Objet :	Demande d'autorisation environnementale pour l'exploitation d'une carrière et d'une installation mobile de traitement des matériaux
Demandeur :	 Société BEGE Travaux Publics Location
Localisation :	 Lieu-dit « Le Syndicat », parcelle section CR n°177 de la commune de Saint-Pierre (97410)
Référence :	n°D306
Réf. devis	N°476/2019
Date :	Septembre 2021

Addendum – Réponse aux demandes de précisions du service instructeur et de l'ARS-OI (2^{ème} avis)

Réf.	DEAL	SPREI/UM3S/SCW71-2548(0100000088)/2021 - 1580 du 17 août 2021
	ARS	ARS/SE/NA 1708 du 19 juillet 2021

ADDENDUM

Planche 9 : Plan des circulations légères en phase 3 et une grande partie de la phase 4

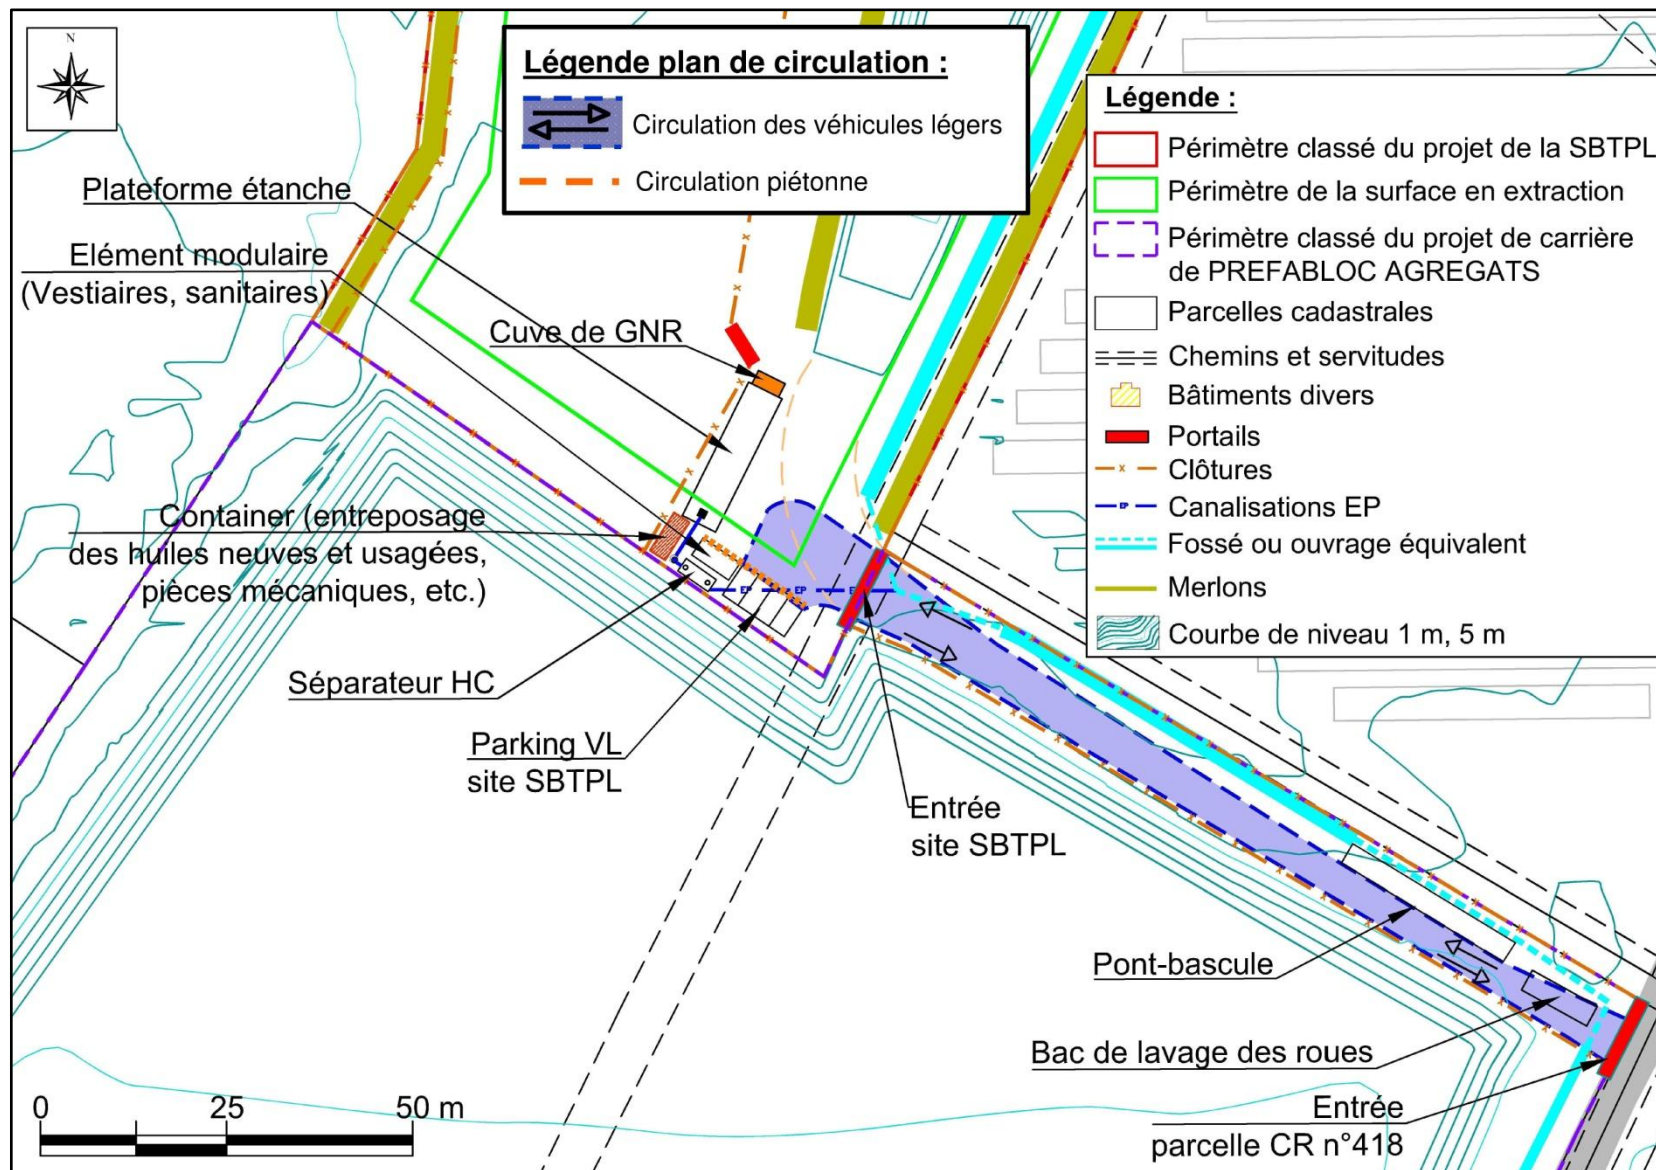
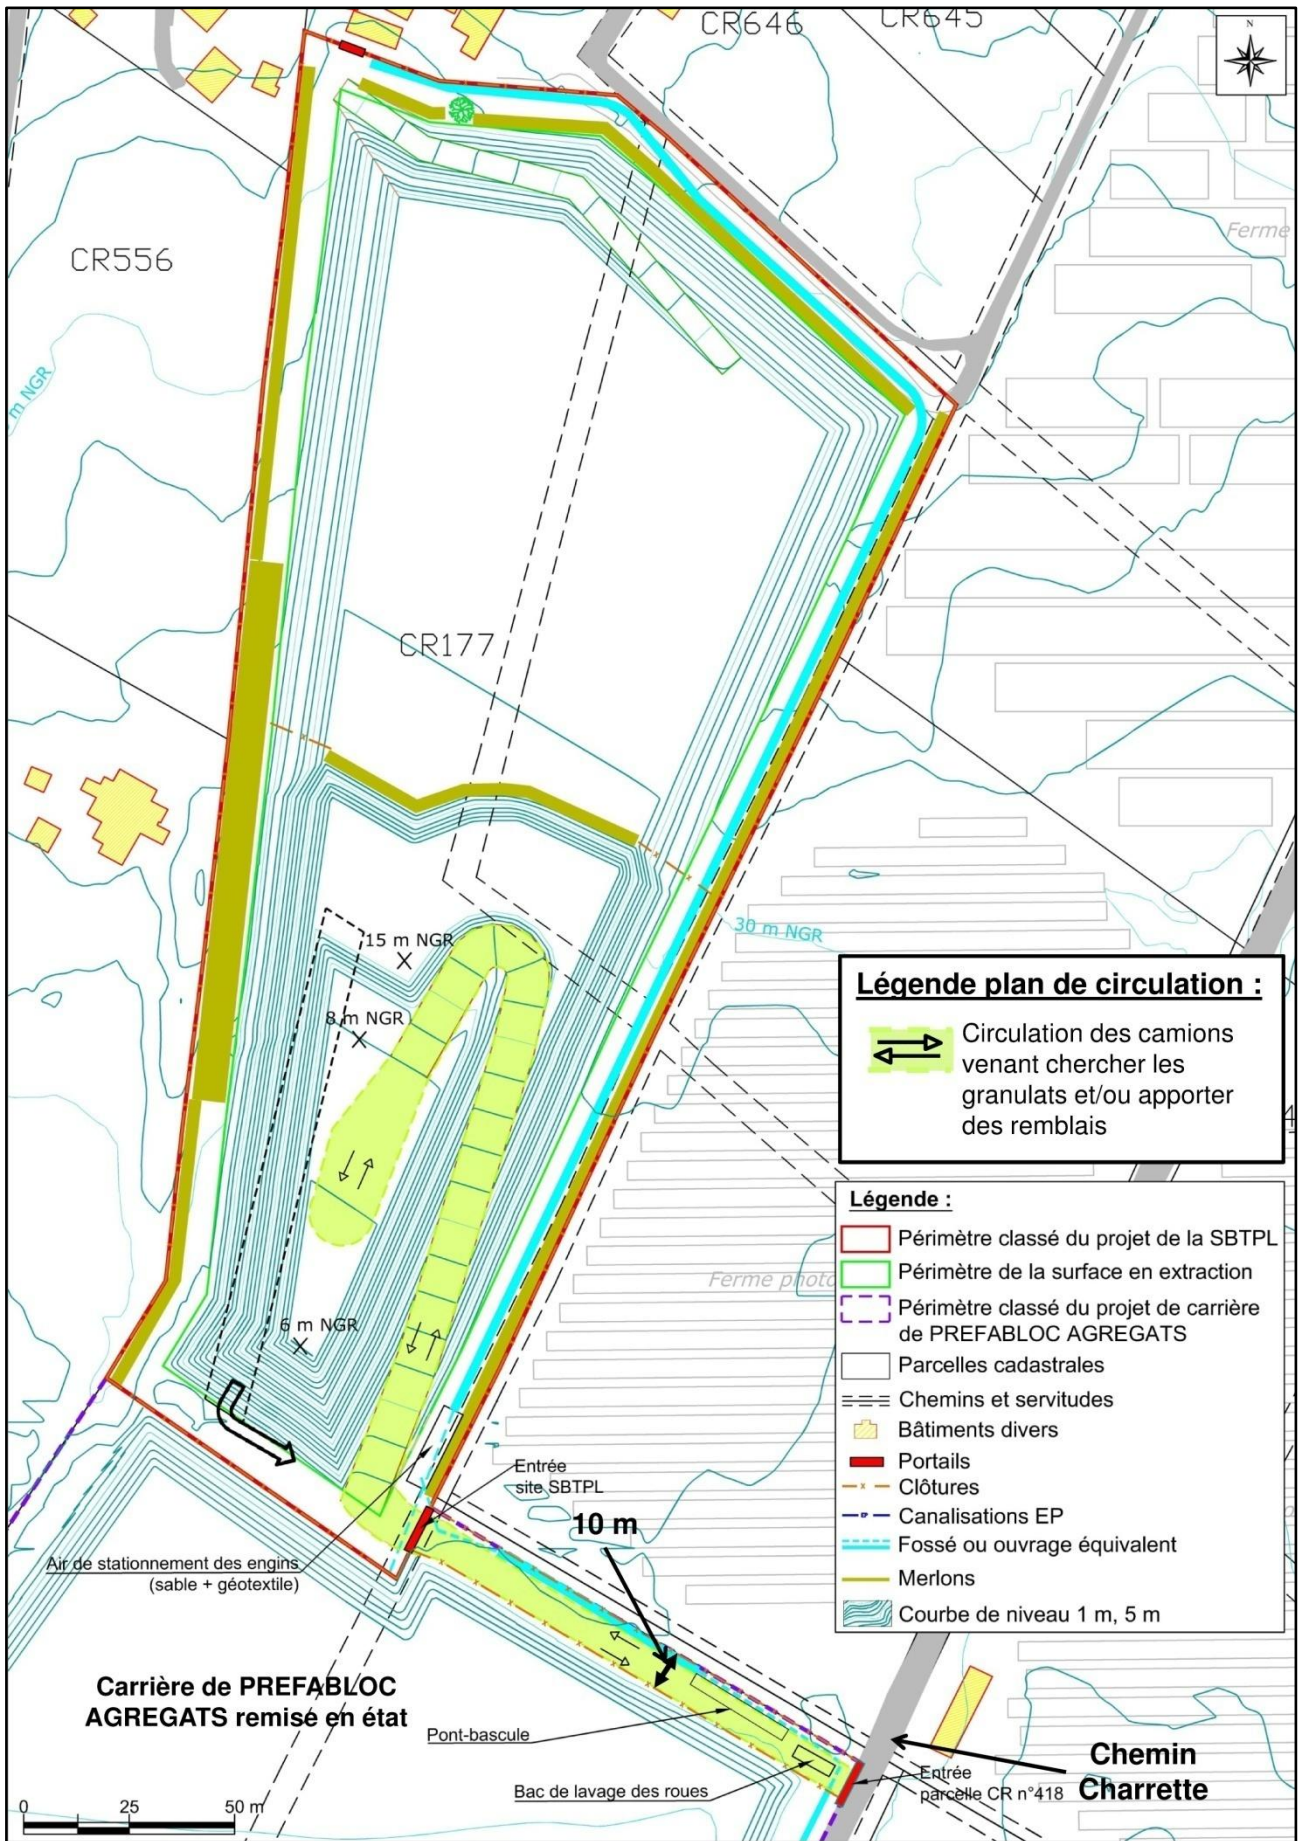
La réponse reçue le 15 juin 2021 de l'exploitant et les compléments associés ne sont pas satisfaisants. La coactivité des deux sociétés PREFABLOC et SBTPL ainsi que de l'agriculteur, telle que présentée dans ce projet, ne permet pas de garantir la protection des intérêts visés par l'article L.511-1 du code de l'environnement. En effet, les conditions d'exploitation envisagées peuvent présenter des dangers ou inconvénients pour la sécurité publique vis-à-vis de PREFABLOC, de l'agriculteur et du public.

Le pétitionnaire doit ainsi revoir les plans de circulation des engins, des véhicules légers et des piétons, ainsi que l'accès au site.

Au cours de la phase 1, la voie d'accès au nord de la parcelle CR n°418 disposera d'une largeur de 25 mètres entre les deux clôtures (Cf. Coupe en Planche 2). Les voies de circulation présenteront une largeur d'environ 6 m. Les camions de la SBTPL viendront directement sur la carrière et ressortiront en

passant par le pont-basculé (sauf pour les camions de remblais ou le sens est inversé : bascule d'abord). Les camions de PREFABLOC AGREGATS rejoindront la surface en extraction au sud. Un portail séparera la zone d'accès conjointe de la zone d'accès à la surface en extraction de PREFABLOC AGREGATS (Cf. Planche 1).

Les véhicules légers de la SBTPL (personnel principalement), emprunteront la voie d'accès et stationneront sur le parking des VL (Véhicules Légers). Ceux de PREFABLOC AGREGATS stationneront sur celui présent au nord ou à proximité immédiate du pont-basculé.

Le principe pour la circulation des PL (Poids-Lourds) et de VL de la SBTPL ne sera pas modifié.

A ce stade, la carrière de PREFABLOC AGREGATS sera en fin de phase 5. Les camions de PREFABLOC AGREGATS entreront sur la parcelle CR n°418, puis descendront par la rampe dans le gisement, puis remonteront par une autre rampe en remblais. Les camions effectueront un demi-tour sur la plateforme de 40 par 30 m (1 200 m²) raccordée à la bande des 10 mètres pour accéder au pont-basculé et repartir. La largeur de la voie d'accès sera réduite petit à petit à 10 mètres de large entre les deux clôtures (Cf. Coupe en Planche 5).

La largeur de la voie d'accès sera de 10 mètres (Cf. Coupe en Planche 8). L'élément modulaire du pont-basculé ne sera potentiellement plus nécessaire (enregistrement des pesées par badges). Le pont-basculé qui appartiendra à la SBTPL, sera positionné soit positionné au même endroit, soit déplacé légèrement pour être le plus proche possible de la clôture au nord, mais en restant dans la bande des 10 mètres (Cf. Réponse ci-après).

Le principe de l'accès pour les PL sera le même que pour la phase précédente (pas de coupe pour cette phase car identique à la précédente). Les VL de la SBTPL stationneront à proximité du pont-basculé ou de la plateforme amovible de stationnement des engins.

Les planches suivantes représentent les circulations au cours des différentes phases d'exploitation du site de la SBTPL et permettent de disposer d'informations supplémentaires, notamment sur la voie d'accès conjointe. Des coupes illustrent la largeur minimale des voies de circulation au cours des phases d'exploitation.

Planche 11 : Positionnement du pont-basculé de la SBTPL après exploitation de la carrière de PREFABLOC AGREGATS

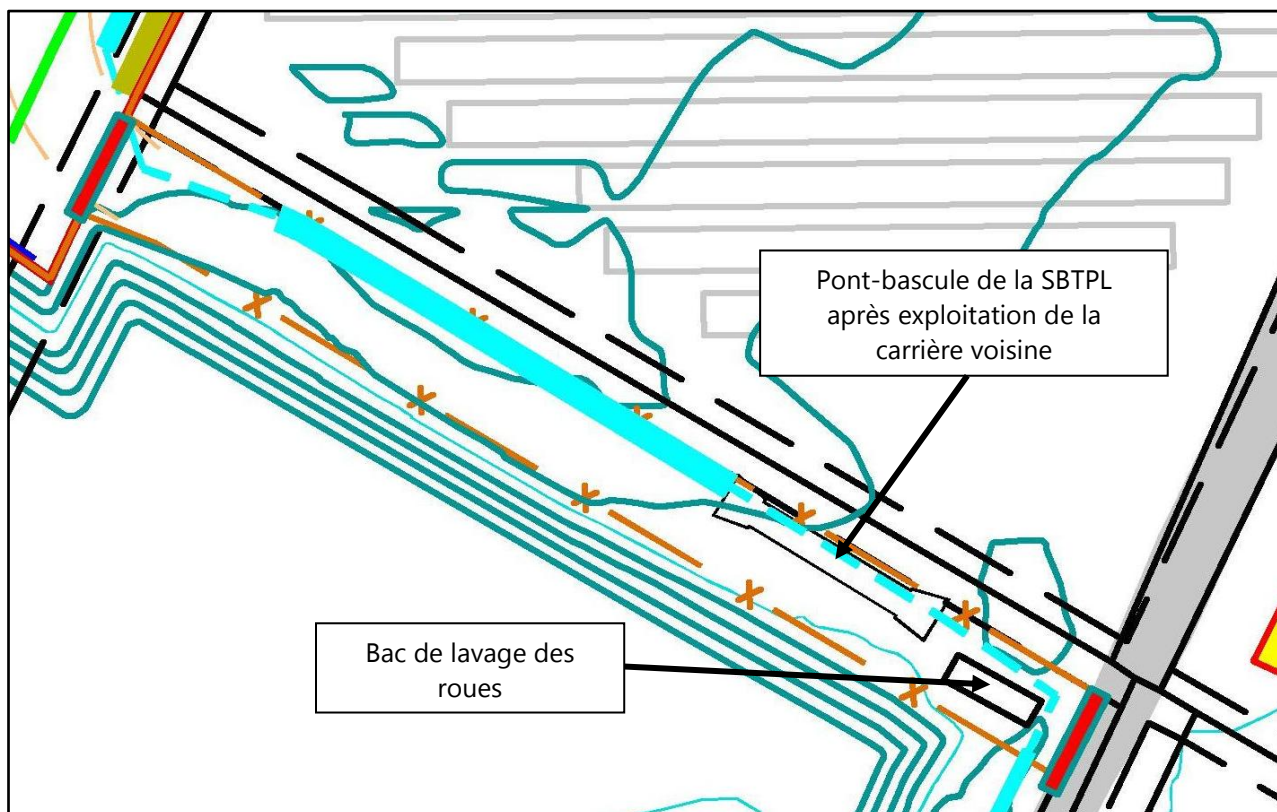
La localisation de nouveau pont bascule doit être précisée dans le dossier, prenant en compte les modifications apportées au titre du point 1.a du présent relevé.

Une fois l'exploitation de la carrière de PREFABLOC AGREGATS terminée, le pont-basculé appartenant à cette société sera remplacé (ou racheté) au même endroit, par un autre appartenant à la SBTPL. Étant donné que la SBTPL utilisera un système de badges, l'élément modulaire ne sera potentiellement plus nécessaire et le pont bascule pourra être placé le plus possible contre la clôture. Le pont-basculé restera dans la bande des 10 mètres.
